高速増殖原型炉もんじゅ

廃止措置計画変更認可申請書の概要

2022年7月14日
日本原子力研究開発機構

第5-1図 第2段階以降の解体撤去の工事等の主要な手順

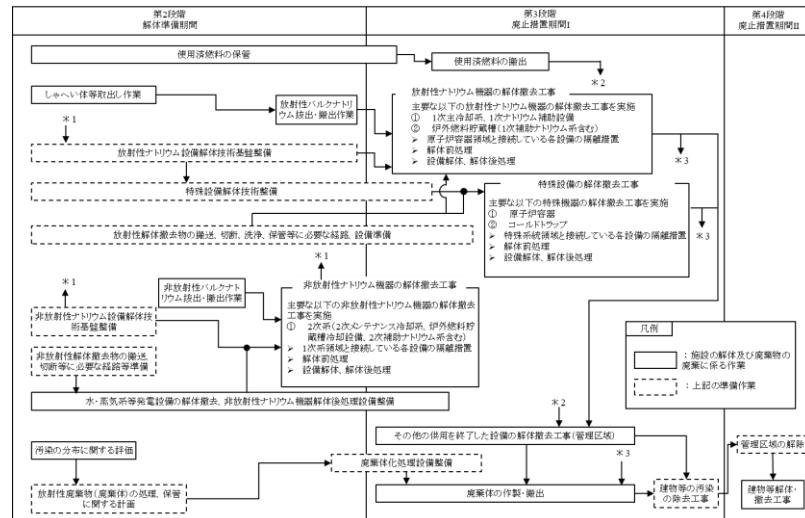
②第2段階以降は、ナトリウム保有リスクの低減及びナトリウム設備の解体を進める必要がある。このため、バルクナトリウムの所外搬出をできる限り早期に完了させる（2028年度～2031年度）とともに、第3段階（廃止措置期間Ⅰ）におけるナトリウム設備の解体に着手できるよう、必要な作業を優先的に行うこととする。

②第2段階以降の解体撤去の工事等の主要手順を「第5-1図 第2段階以降の解体撤去の工事等の主要な手順」で示す。

②第5-1図で示す手順に記載される具体的な作業については、別添資料4に示すロードマップに従い検討を進める必要があるため、具体的な作業に着手するまでに適切な時期に廃止措置計画に反映して変更認可を受ける。なお、廃止措置を進めるために新たに設置する設備設計に時間を要する場合は、さらに分割して廃止措置計画の変更認可を受ける。
